RESOLUCION No.
(- - - 2 5 4) 2 4 NOV 2025

POR MEDIO DE LA CUAL SE EXPIDE LICENCIA DE INTERVENCION DEL ESPACIO PUBLICO EN LA MODALIDAD DE “CONSTRUCCIÓN Y REHABILITACIÓN DE ANDENES”

INFORME DE FACTIBILIDAD TÉCNICA, AMBIENTAL E IMPACTO URBANO PARA LA LICENCIA DE INTERVENCIÓN Y OCUPACIÓN DE ESPACIO PÚBLICO	Código: F-DPM-1220-238,37-004
		Versión: 2.0
		Fecha aprobación: Febrero-28-2022
		Página 1 de 9

Fecha: 05 de noviembre del 2025	Carpeta No: 0014
Entidad: Andenes	Dirección: Avenida Los Búcaros No. 60 - 319 Barrio: Ciudadela Real De Minas
Tipo de Intervención: Reposición de andenes	Radicado: 1-SA-202510-00203955
En cumplimiento del Decreto Municipal 077 del 2008 y Decreto Nacional 1077 de 2015, y Guía Complementaria MEP Accesibilidad+ Urbanismo Táctico nos permitimos enunciar lo siguiente:

Perfil vial de la AV. Bucaros

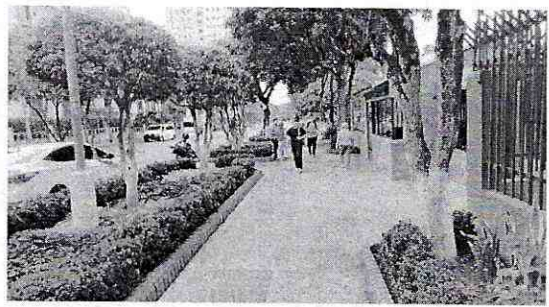
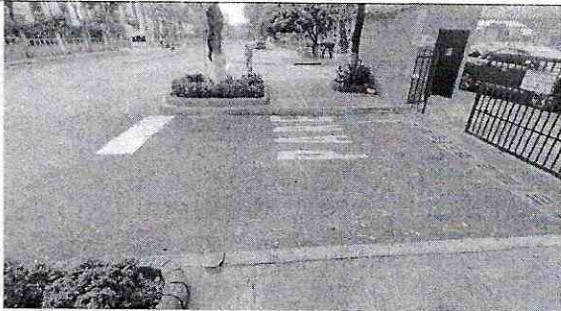
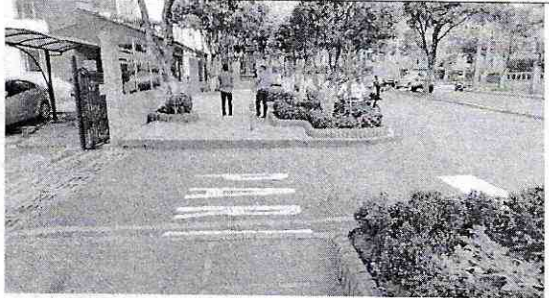
PERFIL VIAL ACTUAL										
VIA PRINCIPAL	Costado Oriente			Calzada	Separador	Calzada	Costado Occidente			Perfil Total
	Antejardín (m)	FC (m)	FA (m)	(m)	(m)	(m)	FA (m)	FC (m)	Antejardín (m)	(m)
AV. Búcaros	-.-	3.0	1.5	7.0	1.0	7.0	1.5	3.0	-.-	24.00

10. Impacto urbano: (Espacio público):

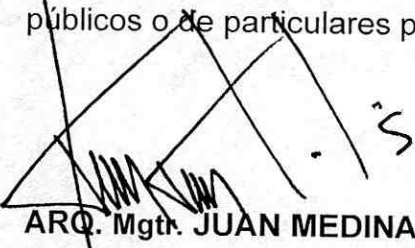
Se resalta que el acceso vehicular existente presenta un desnivel con respecto a la pendiente de la franja de circulación y de la franja ambiental, situación que motiva la intervención del solicitante. Es de vital importancia que el empalme se ejecute a ras y nivelado con las franjas mencionadas, garantizando la continuidad del espacio y evitando la presencia de obstáculos o topes que puedan generar afectaciones a las personas que transiten por el lugar.

Es fundamental que no se modifique el perfil vial existente ni se instalen elementos que obstaculicen la circulación peatonal o invadan las franjas funcionales previamente definidas para el andén. Se deberá conservar la pendiente longitudinal actual, garantizando así una adecuada evacuación de aguas lluvias y una circulación continua y segura para todos los peatones.
